# Příloha č. 1: Věcně shodná připomínka obyvatel sídliště Ďáblice

## Text samotných připomínek bez odůvodnění

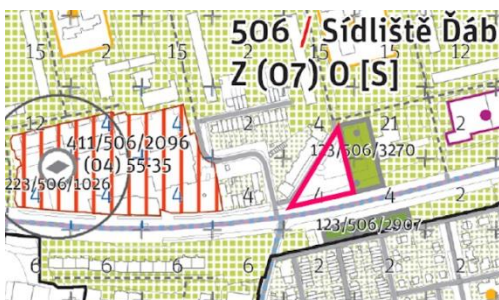
- **Požadujeme prostor předpolí kulturního domu Ládví vyřadit z kategorie „Stavební blok, stávající stavba v městském parku nebo v samotě“ a ochránit ho jako veřejné prostranství důležité pro fungování i charakter kulturního domu.**
- **Požadujeme prostor parkoviště v ulici Davídkova vyřadit z kategorie „Stavební blok, stávající stavba v městském parku nebo v samotě“ a ochránit ho jako veřejné prostranství.**
- **Požadujeme prostor piazzetty okrskového centra (Včely) Tanvaldská vyřadit z kategorie „Stavební blok, stávající stavba v městském parku nebo v samotě“ a ochránit ho jako veřejné prostranství**

Předpolí kulturního domu Ládví (vyznačeno signálním červeným polygonem ve výkrese) s ním tvoří kompozičně jeden celek a bylo v původní koncepci nastaveno jako nezastavěné, aby pro vnímání fasády kulturního domu byl dostatečný odstup a prostor. Zároveň má velký potenciál využití při akcích v kulturním domě. Proto ho požadujeme chránit jako veřejné prostranství.

Zástavba okolo ulice Davídkova je cenným reliktem původní struktury okolo původní cesty spojující Dábl s centrem Prahy. V rámci historie sídlišť v ČR je výjimečné, že nebyla původní zástavba kompletně asanována a tato anomálie je zajímavým reliktem, který dokresluje sídliště jako celek. Dostavovat toto území další strukturou koncepci sídliště naruší. Proto požadujeme i území vyznačené signálním červeným polygonem ve výkrese chránit jako veřejné prostranství.

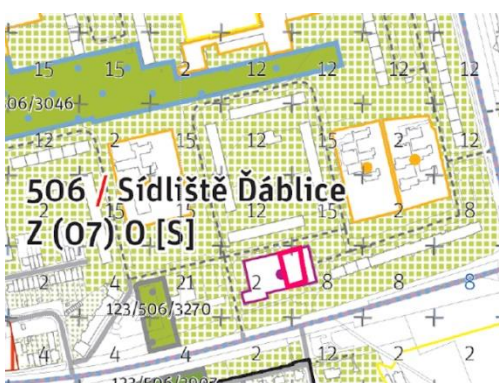
Piazzetta okrskového centra (Včely) ulice Tanvaldská (vyznačeno signálním červeným polygonem ve výkrese) plnila vždy v sídlišti roli veřejného prostranství okrskového centra a je v tomto ohledu nenahraditelná, proto je třeba ji stabilizovat jako veřejné prostranství.
